## TECHNISCHE INFORMATION

Handelsbezeichnung:	Mazda 626 Fließheck	Womi	:08/92
Typbezeichnung:	GE	TI-Nr.	:08/92 <b>92</b>
		Gruppe	:S
		Datum	:21.02.92
		Blatt	:1/2

Heckklappendämpfer

### Reparaturanweisung:

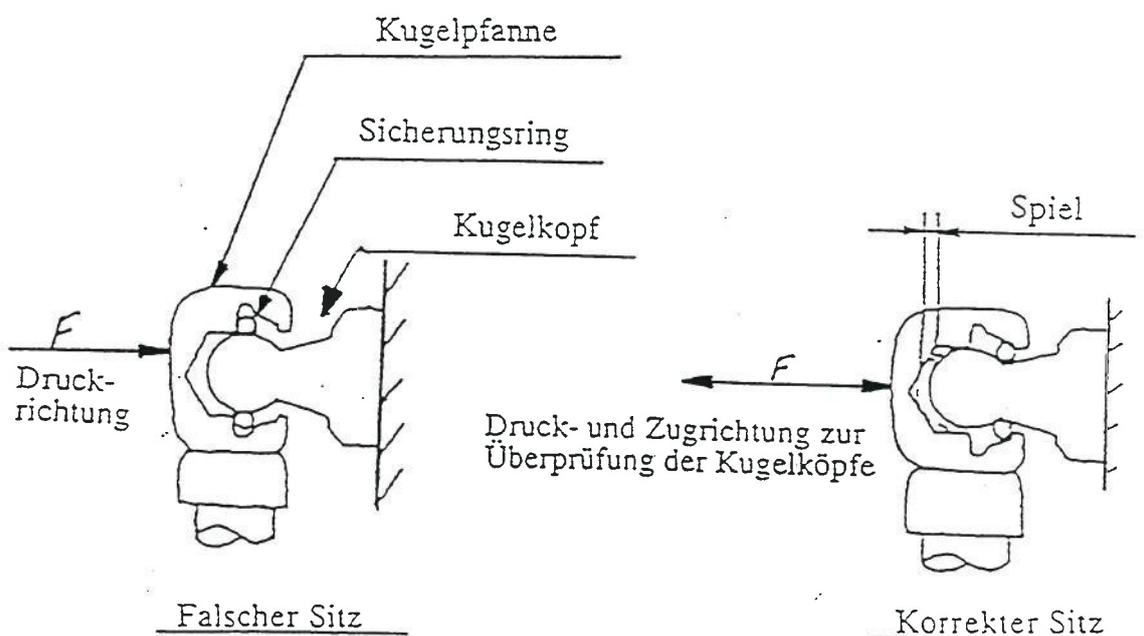
Unkorrekter Sitz der oberen Kugelfannen an den Heckklappendämpfern bei Fahrzeugen, die bis zur 9. Kalenderwoche zur Auslieferung kamen.

Die oberen Kugelpfannen links und rechts mit ca. 10 kg auf die Kugelköpfe drücken.

Überprüfen des Spiels durch Ziehen und Drücken der Kugelpfannen.  
(siehe Skizze).

Bei korrektem Sitz der Kugelpfannen muß ein Spiel von ca. 2 mm vorhanden sein.

Nach Prüfung, die Heckklappendämpfer mit einem weißen Farbpunkt markieren.

### Reparaturanweisung:

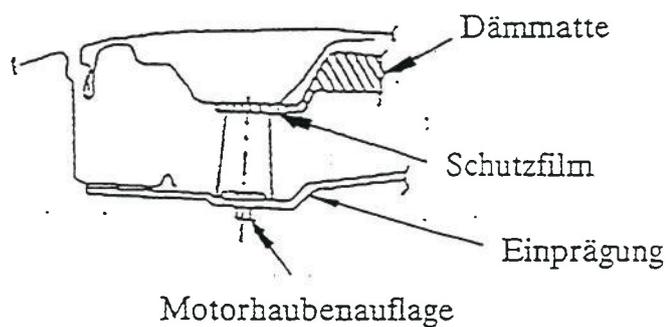
<b>Betrifft:</b>  Motorhaube									
<b>Fehlerbeschreibung:</b>  Vibrationen der Motorhaube bei hohen Geschwindigkeiten.									
<b>Abhilfemaßnahmen:</b>  Einbau zusätzlicher Motorhaubenauflagen.									
<b>Ersatzteil-Information:</b>

1. An der bezeichneten Stelle der Karosserie - 25 mm von der Kotflügelkante mittig in die Einprägung - ein Loch mit einem Durchmesser von 8 mm bohren (linker und rechter Federbeindom).
2. Korrosionsschutzmittel auftragen.
3. Motorhaubenauflagen in Bohrung eindrücken.

4. Selbstklebende Schutzfilme auf die Motorhaubendämmmatte aufkleben.

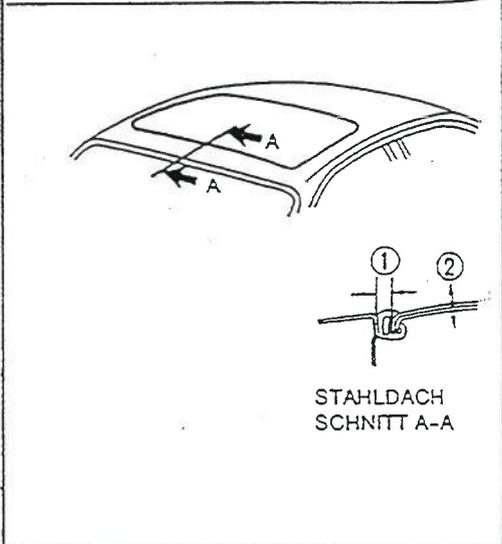
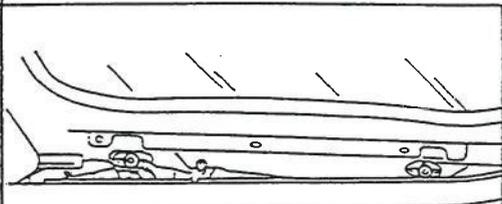
Bei Einstell- und Reperaturarbeiten am Stahlschiebedach können die Fixierungsscheiben durch ein zu hohes Anzugsdrehmoment der 4 Torx - Schiebedachbefestigungsschrauben beschädigt werden, was den kompletten Ausbau der Schiebedachmechanik zur Folge hat.

Beachtung der Anzugsdrehmomente der Dachbefestigungsschrauben.

Vorgeschriebenes Anzugsdrehmoment: 2,5 - 3,5 Nm

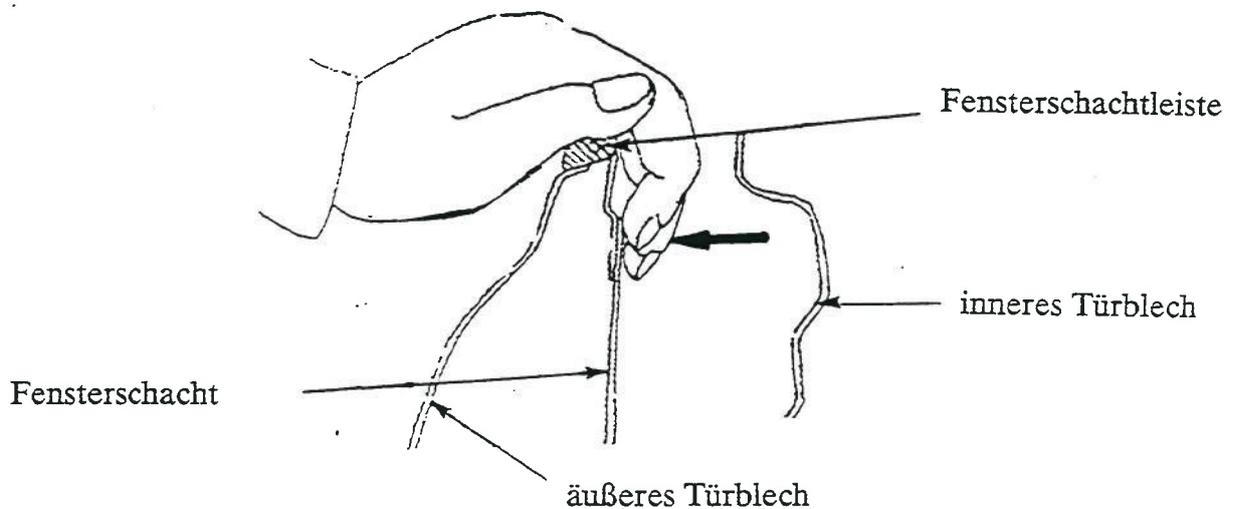
Bei einigen Fahrzeugen drückt die hintere Türscheibe im Bereich Fensterschachtmitte auf das Türverstärkungsblech, wodurch vertikale Kratzer entstehen können.

Das Verstärkungsblech lt. Abbildung mit der Hand nach innen drücken, so daß die Freigängigkeit der Scheibe gewährleistet ist.

### Reparaturanweisung:

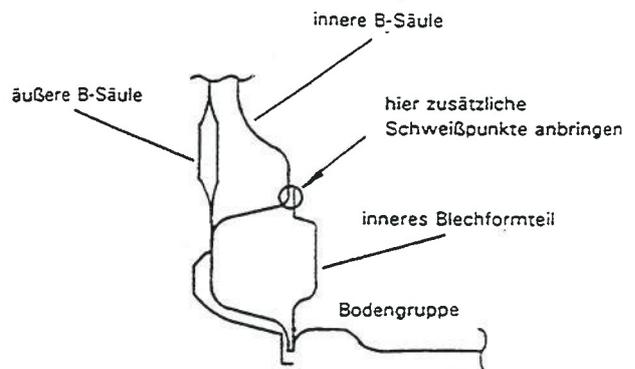
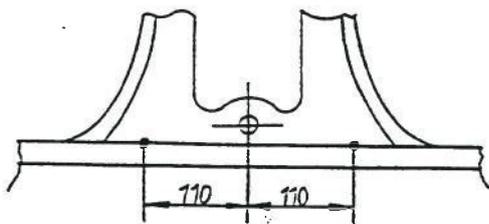
Beim Befahren von unebenen Straßen können Geräusche an der Verbindungsstelle zwischen B-Säule und Türschweller auftreten.

Zusätzliches Befestigen des zum Fahrgastraum gerichteten Blechformteils vom Türschweller durch zwei Schweißpunkte.

Das innere Blechformteil des Türschwellers an den zwei in den u.a. Abbildungen angegebenen Stellen fixieren.

Die Schweißpunkte sauber bearbeiten und gegen Korrosion schützen.

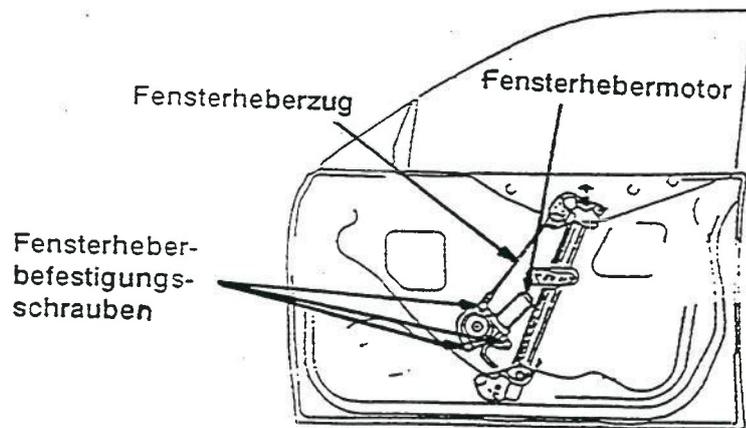
Geräusche von den elektrischen Fensterhebermotoren können bei ganz geschlossenem bzw. ganz geöffnetem Fenster auftreten.

- 1.) Fensterheber ausbauen.
- 2.) Die drei Befestigungsschrauben des elektrischen Fensterhebermotors entfernen.
- 3.) Befestigungsschrauben gründlich von Fett und Öl reinigen.
- 4.) Schraubensicherungsmittel auf die Befestigungsschrauben des Fensterhebermotors auftragen.
- 5.) Elektrischen Fensterhebermotor mit den vorbereiteten Befestigungsschrauben wieder einbauen.  
Anzugsmoment: 5 Nm
- 6.) Fensterheber einbauen.

mögliche Scheuerstelle

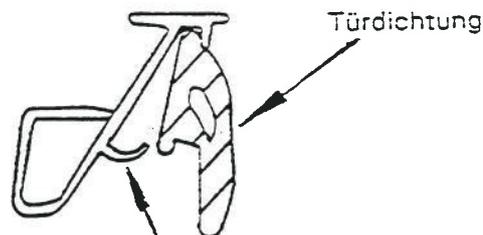
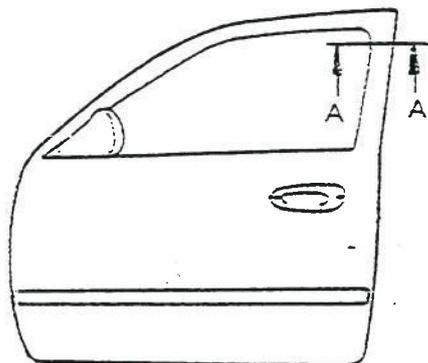
1. Prüfen, ob die Türdichtung im angegebenen Bereich beschädigt ist. Gegebenenfalls die Türdichtung austauschen.

2. Die Dichtung soll an der bezeichneten Stelle keinen Kontakt mit dem hinteren Türrahmen haben.
3. Gegebenenfalls die Türdichtung so weit nach vorn verschieben, bis sie richtig positioniert ist.
4. Prüfen, ob die Dichtung richtig in der Türsicke liegt.

Türdichtung in der Sicke richtig positionieren

### Reparaturanweisung:

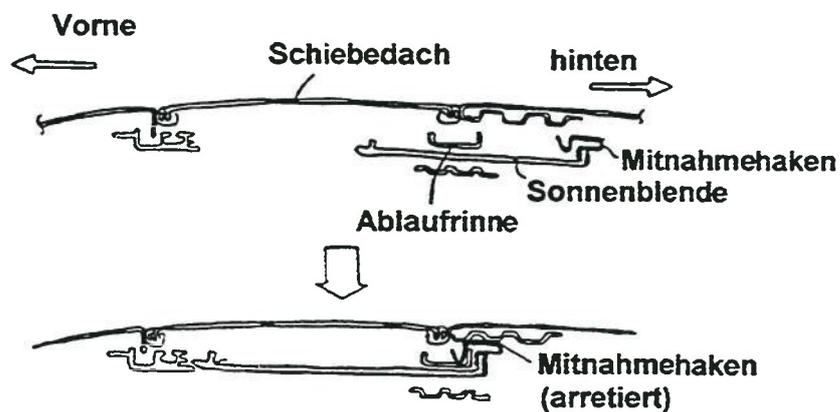
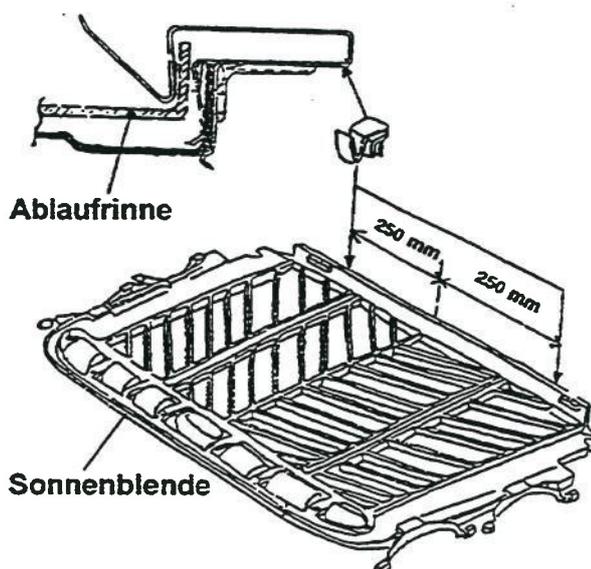
Bei Austausch einer der beiden Positionierplatten gegen die geänderte Version sind die beiden vorhandenen Mitnahmehaken der Sonnenblende durch die ebenfalls modifizierten Mitnahmehaken zu ersetzen und die Positionierung ist zu ändern (siehe Reparaturanleitung).

1. Die modifizierten Mitnahmehaken im angegebenen Abstand auf die Leiste der Sonnenblende stecken.
2. Das Schiebedach wieder montieren und die Mitnahmehaken in der Ablaufrinne arretieren.

Abb. 1

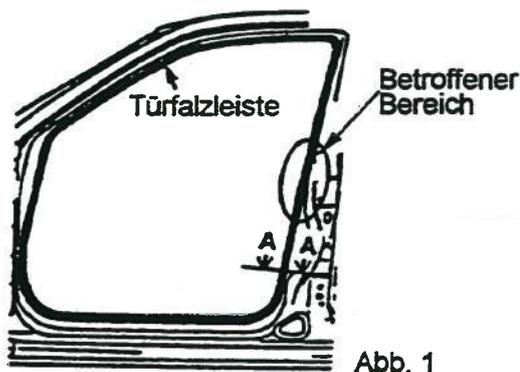
Die vordere Türfalzleiste reißt an der gekennzeichneten Stelle ein (siehe Abb.).
